避難はしごの材質不良について - 西日本防災システム

平成23年6月

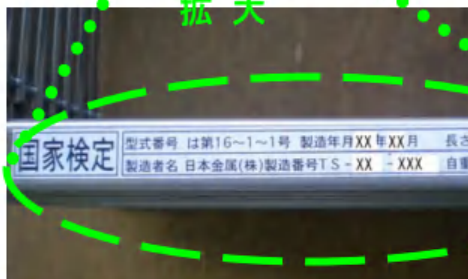
日本金属株式会社製造、株式会社 セフ販売の金属性避難はしごのシャフト部材に本来と異なるステンレス鋼が使用されており、はしごの機能上に問題はありませんが耐食性が本来の仕様のものより劣り、使用環境にもよりますが、さびが早期に生じる場合も想定され、また巻き上げワイヤーとの連結部分のさびが進行し、収納できなくなる恐れもあるので点検、改修を行うとのことです。

種 別 : 金属製避難はしご
型 式 : 折りたたみ式 吊り下げはしご
型 式 番 号 : は第16~1~1
製 造 時 期 : 2004年(平成16年)10月から2007年(平成19年)2月
製 造 番 号 : TS-01-001~TS-19-300 まで
改 修 : 臨時若しくは法定点検時に正規部材への交換を行う と
メーカーより : のこと。確認、対応済みのものにはハッチ内壁面に「確認済」ステッカーを貼付する。

注意事項 : 非常時の使用には現状のままでも問題はありません。ご自身で確認のため開放された場合、上記不具合によりはしごの収納ができなくなり、ハッチの閉鎖ができない場合がありますので ご注意下さい。
